## INFORME TÉCNICO DE INSPECCIÓN No. DRPN-005-2021

<b>Proyecto:</b>	Relleno y Nivelación para la adecuación de Terreno	<b>Categoría:</b>	I
<b>Promotor:</b>	Fundación ZBL		
<b>Representante Legal:</b>	Luis Alberto Zou		
<b>Localización del Proyecto:</b>	Corregimiento de Chilibre, distrito y provincia de Panamá		
<b>Fecha de inspección:</b>	1 de marzo de 2021		
<b>Fecha del Informe:</b>	3 de marzo de 2021		
<b>Participantes</b>	<b>Karla González:</b> Evaluadora de Proyectos <b>Edgar Pérez:</b> Sección Forestal <b>Noris Toribio:</b> Consultor del proyecto

DRPN-NA-SEEIA-004-2021

Foto 1. Observamos el material de relleno dispuesto en el terreno del polígono.

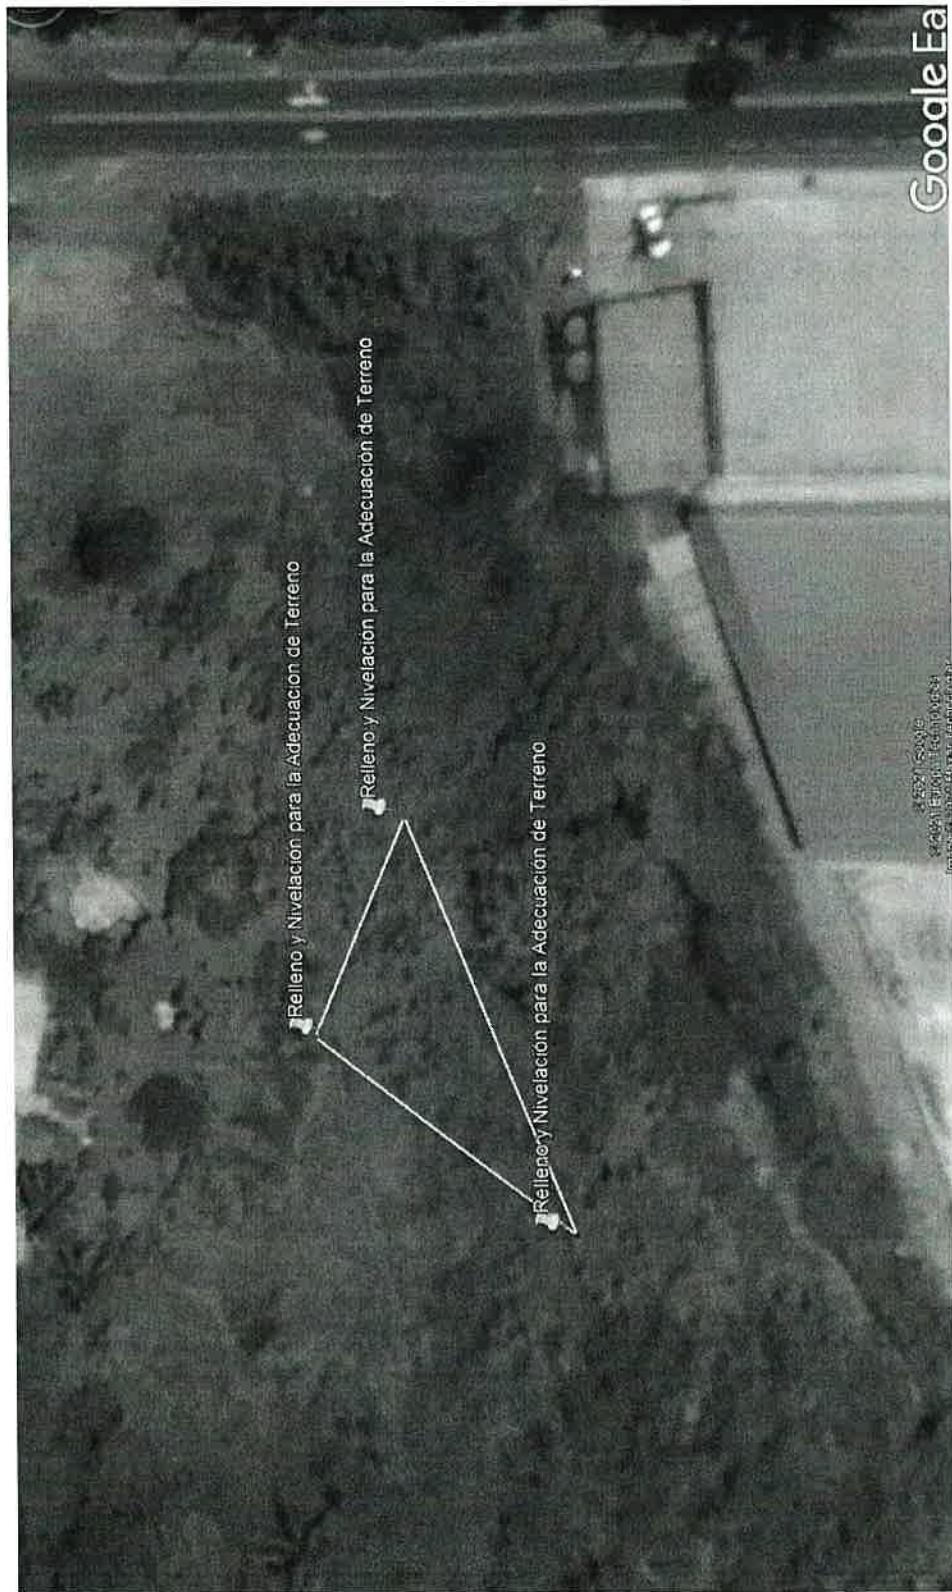
- Durante la realización de la inspección no se observó fauna en el área de influencia del proyecto.
- Durante el recorrido se observó que el terreno donde se ejecutara el proyecto colinda la carretera principal, con una vivienda y un drenaje pluvial.
- Durante el recorrido se observó que en el área de influencia del proyecto existe gran cantidad de caliche y otros materiales dispuestos para relleno.
- Durante la inspección se observó que parte del caliche depositado en el terreno se encuentra en la servidumbre del drenaje pluvial
- Durante la inspección se observó la presencia de algunos árboles afectados por la disposición de material para el relleno en el terreno.
